版本更新说明		
版本号	更新日期	更新点:
V1.0	2021.0831	原始版本
V1.1	2021.1026	将R3电阻修改成10R, 增加按键、MIC和音频输出电路, 修改Type-C和Lightning公头, 增加预留限流电阻和静电管、MIC隔直电容改为105, 增加芯片型号选型说明
V1.2	2021.1203	将Type-C端子VBAT供电修改成LDOIN供电, R3电阻修改成1R, LDOIN电容C6改成105
V1.3	2022.0218	充电输入端更换单向TVS管, MIC电路采用差分输入形式, 增加音频输出的差分接法

杰理方案咨询(QQ号:1418295957, 邮箱:fae@zh-jieli.com)

MIC

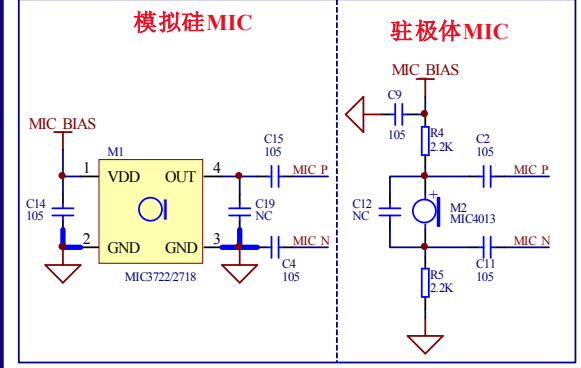
MIC根据方案需求选择

MIC地必须需接AGND

MIC电路处的滤波电容位置需预留

MIC差分对信号必须从MIC引脚处开始并行走线, 远离天线和数字信号

DAC

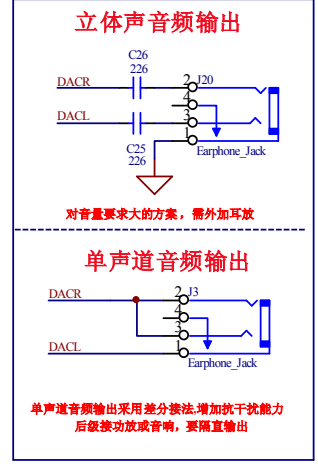
DAC音频输出根据方案需求选择 (优先单声道差分音频输出)

苹果lightning公头接手机端

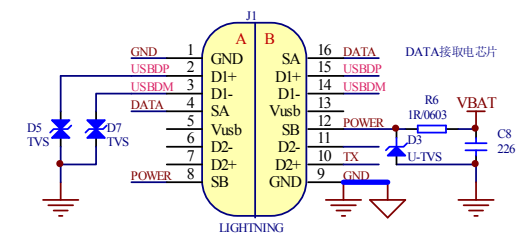
- 备注:
- 1、lightning公头接手机端, 需外加取电芯片, MFI认证芯片
 - 2、转接头上若要支持充电功能, 需外加握手芯片

Type-C公头接手机端

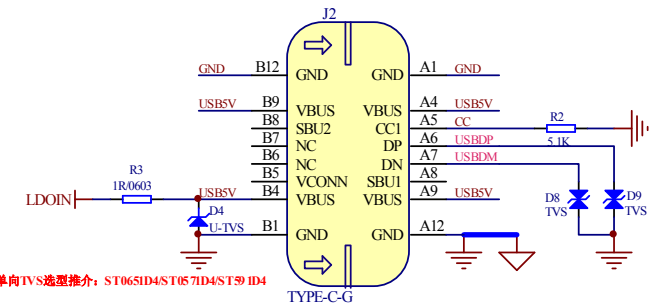
单向TVS选型推介: ST06SID4ST057ID4ST9 ID4

- 备注:
- 1、Type-C公头接手机端
 - 2、转接头上若要支持充电功能, 需注意如下几点:
 - a、需另加快充协议芯片和电路, 实现手机端放电和充电的电源切换
 - b、样机的供电需支持从手机输出和充电输出, 供电电路上必需增加ID0(LDO)输入电压需支持20V以上, 以支持快充
